Fragen zur U81 – Rheinquerung

Es bleiben wesentliche Fragen zu den von der Stadtverwaltung und Politik favorisierten Trassenvarianten offen. Der VCD würde es begrüßen, wenn die Öffentlichkeit darauf Antworten erhielte. Das wäre auch für Förderanträge und Planfeststellung von Bedeutung.

Aus der Bewertungsmethodik:

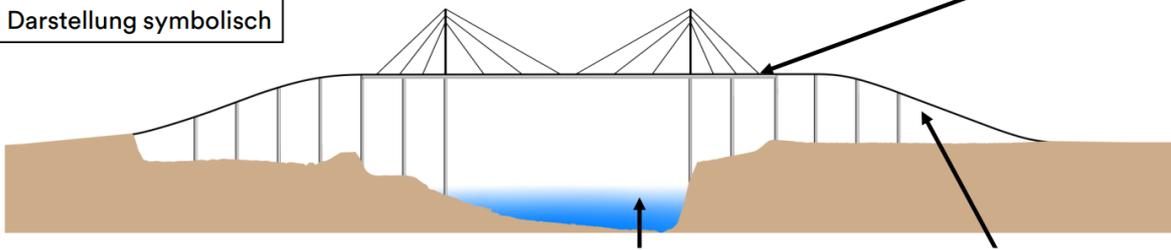
Wo sind die „linksrheinischen Siedlungsschwerpunkte in Düsseldorf“ in der Bewertung geblieben? Sind 3 Minuten Fahrzeitgewinn für die Reisezeit sehr relevant?
